BT 0591
22.11.99

Assunto: **Alteração no Recipiente de Evaporação**
Modelos: **BRM / BRN / BRG / BRE / 43A – BRM43X – BRM43P - BRD44A – CRM42A**
Marca: **Brastemp e Consul**

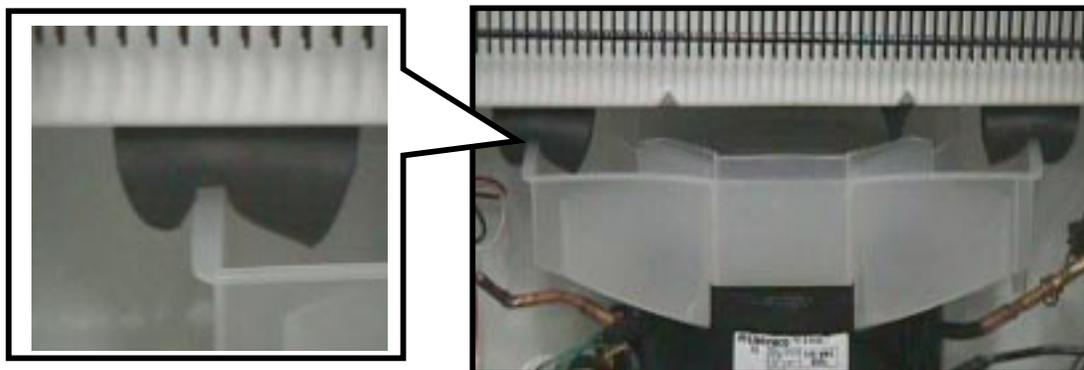
A partir de NOVEMBRO DE 1999, a altura das garras do recipiente de evaporação foi alterada para melhorar o contato do recipiente com o compressor, garantindo assim uma evaporação mais rápida da água proveniente do degelo.

Com esta modificação os calços código 32.6002.05.9, que ficam entre o Recipiente e o Gabinete não será mais necessária sua colocação

O recipiente de evaporação antigo, código 004194497 e código 004225961 não será mais comercializado para os modelos em referencia, manteremos em nosso estoque somente o novo recipiente de evaporação código **32.6006.02.7**.
